设计变更,补充通知单

工程名称 开元壹号62# 地块设计项目

子项 地下车库(一期)

通知单编号 建筑变更023

附图

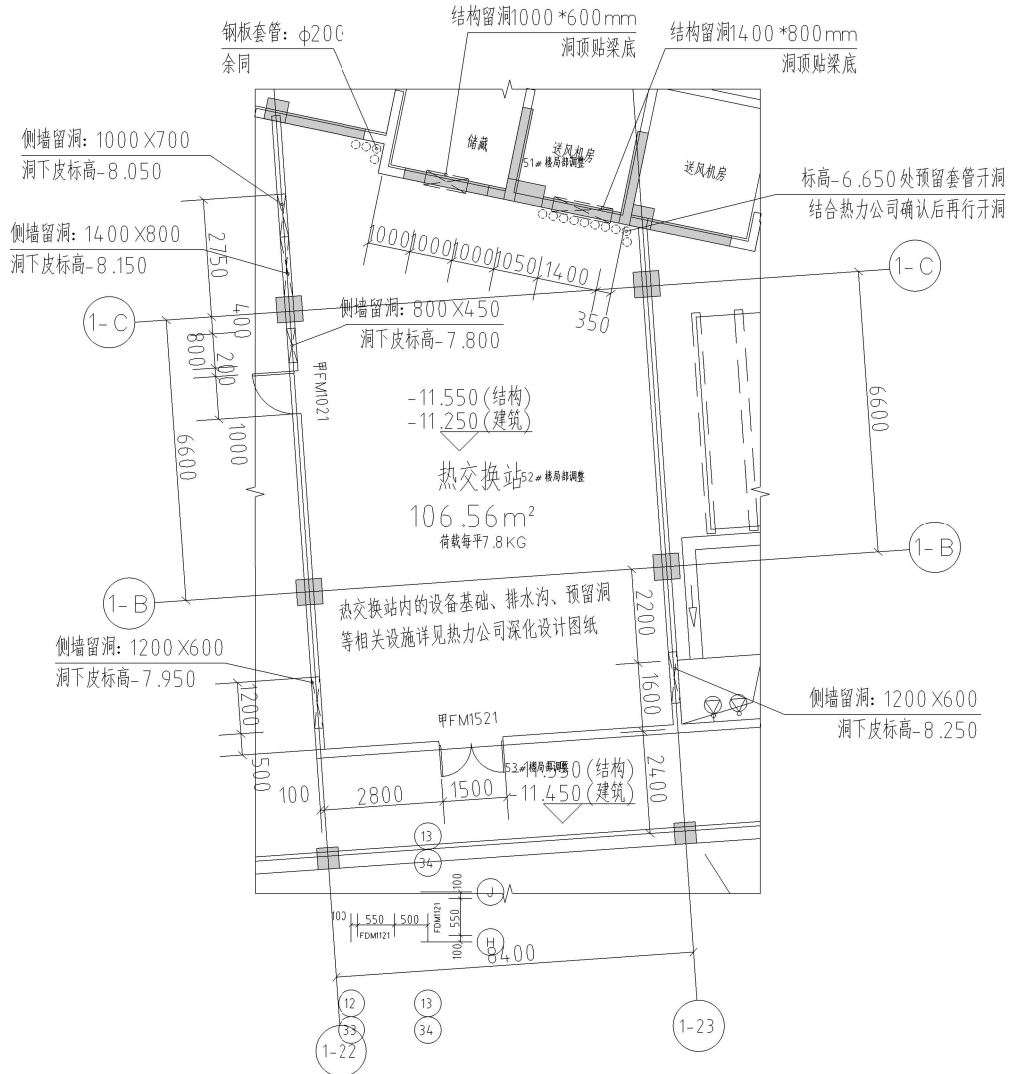
设计变更:
修改原因:根据业主要求及设计完善图纸
修改内容:取消1-22轴至1-23轴内的机械车位,改增热交换站。修改如下图所示。
